**PRÉFET
DE LA DRÔME**

Rapport de l'Inspection des installations classées

Visite d'inspection du 01/07/2025

Société CHEDDITE FRANCE S.A

Zone du transformateur P3

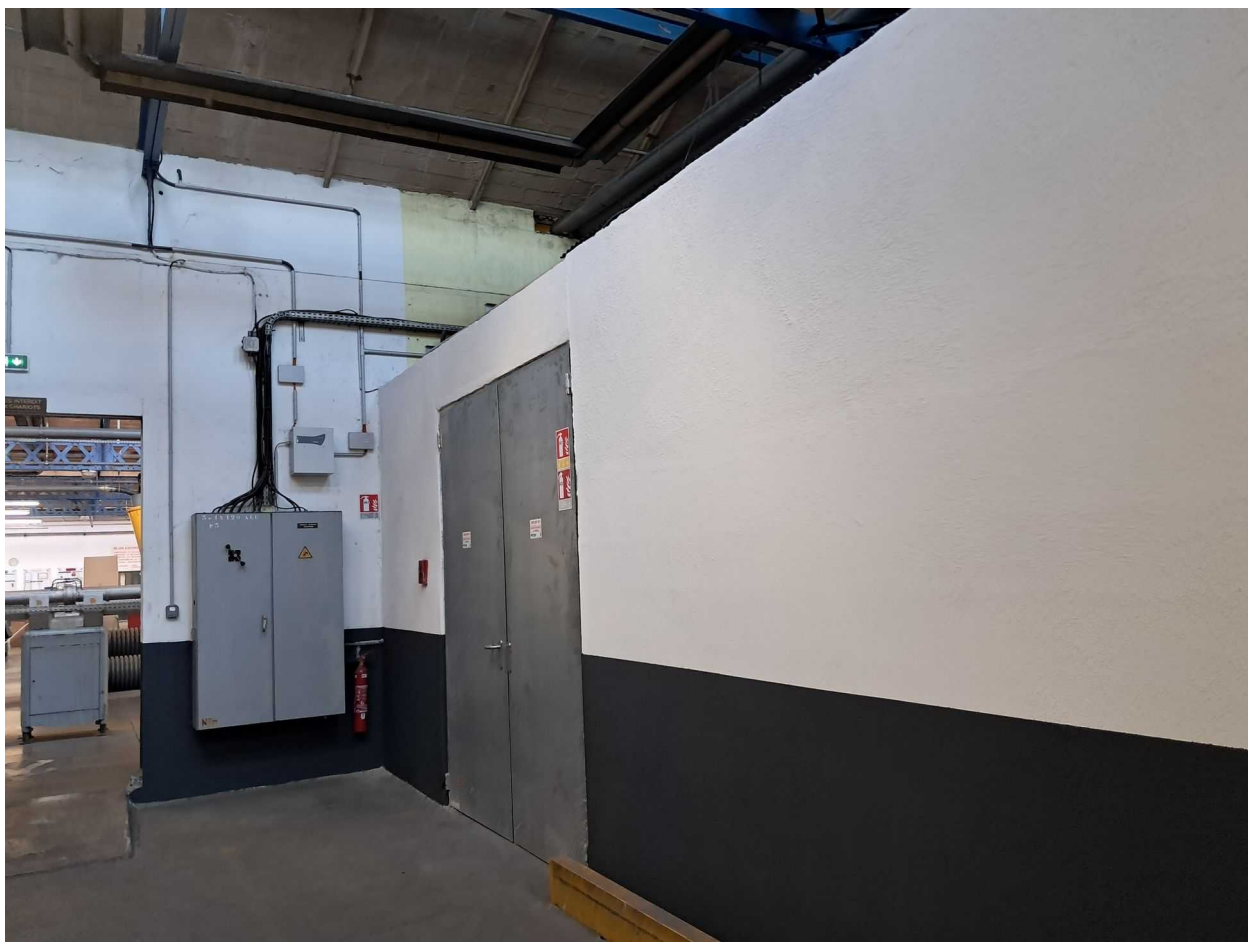
Par courrier du 07/05/2024, l'exploitant a transmis les éléments justifiant de la mise en place d'un local REI 120 autour du transformateur électrique P3.

L'inspection a constaté en visite la mise en place de murs autour du transformateur P3.
